关于 Ex9JM 电磁继电器产品改进的通知

产品变更前后对比表

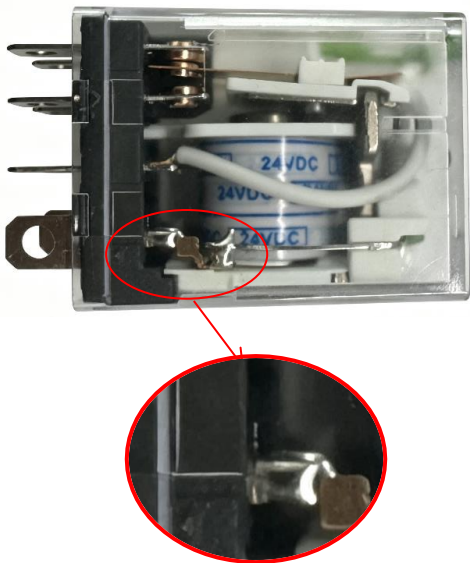
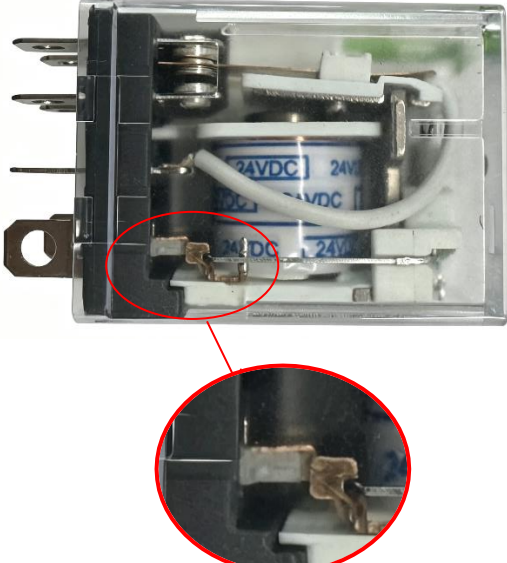
变更项目	改进前	改进后
照明附件焊接方式： 自动线采用激光焊接 手工线仍采用手工锡焊		
基座连接片与线圈连接片： 自动线采用电阻焊 手工线仍采用手工锡焊

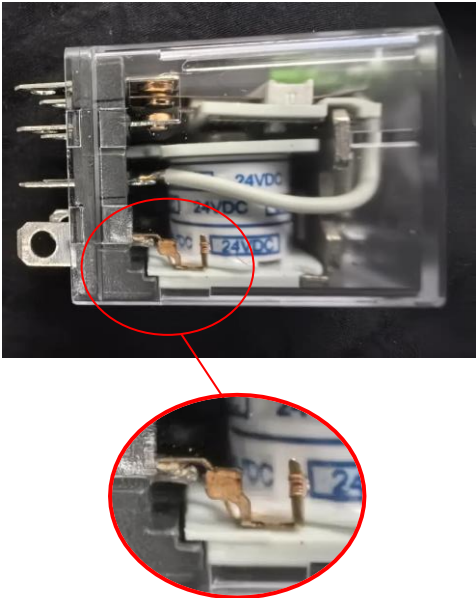
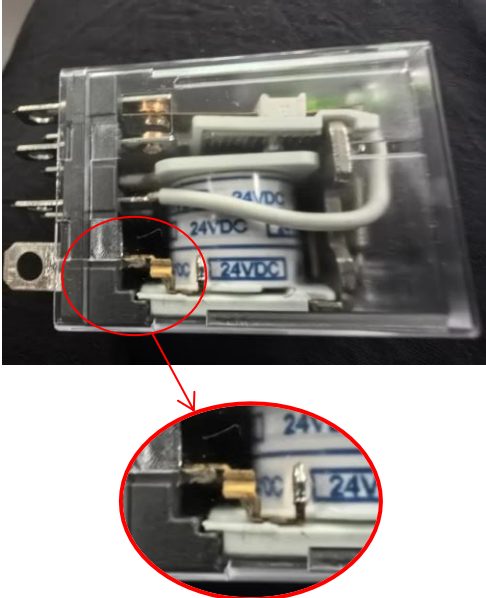
变更项目	改进前	改进后
产品背部追溯码： 自动线采用二维码 手工线仍采用数字码		
线圈连接片： 方片由平整无凹槽新增 U型槽
